Dodatek č. 1

k rámcové dohodě „Modernizace a rekonstrukce bytů v bytových domech v Brně-Lišni IV. etapa“
uzavřené dne 04. 09. 2019

Dodatek č. 1

Změna doplňkových prvků kuchyňských linek:

Změna dle Přílohy č.1 - -PD:

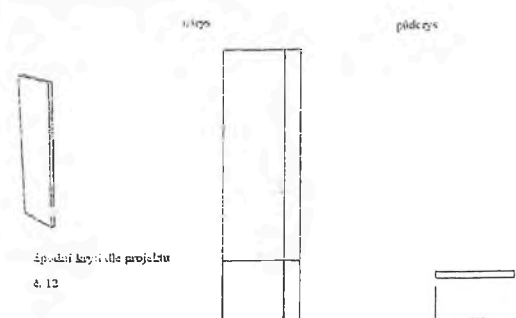
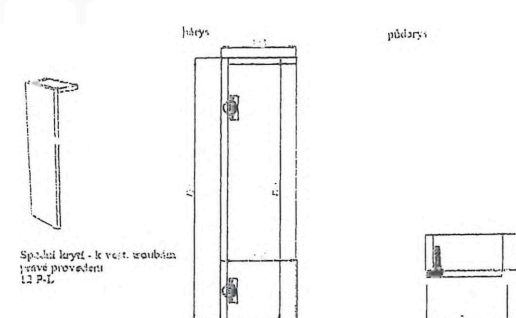
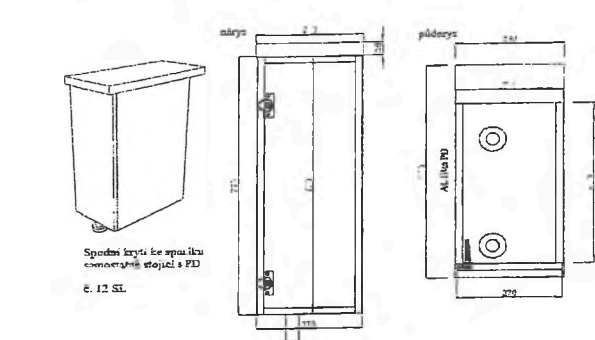
Prvek č. 12 – vymezení lišta mezi stěnu a troubu, vložená

Prvek č. 13 – vymezení liště mezi stěnu a horní skříň, vložená

Ukončení sestavy – vymezení lišty v místě, kde nábytková sestava přiléhá ke stěně horní, spodní a vysoké skříň sestavy. Vyrobeny z LTD (laminotřískové desky) bílé barvy, tl. min. 18 mm, hladké (bez povrchové struktury), nebo v barevném provedení dle předních ploch - dveří.

Umístění do sestavy jako vložené.

Na podkladě žádosti investora o zachování provádění výše uvedených prvků dle předešlých etap Zhotovitel předložil cenovou nabídku a projekt změny. Čísla a názvy položek zůstávají stejné dle Rámcové dohody, mění se jejich a cena a je doplněn nový prvek u samostatně stojícího sporáku.
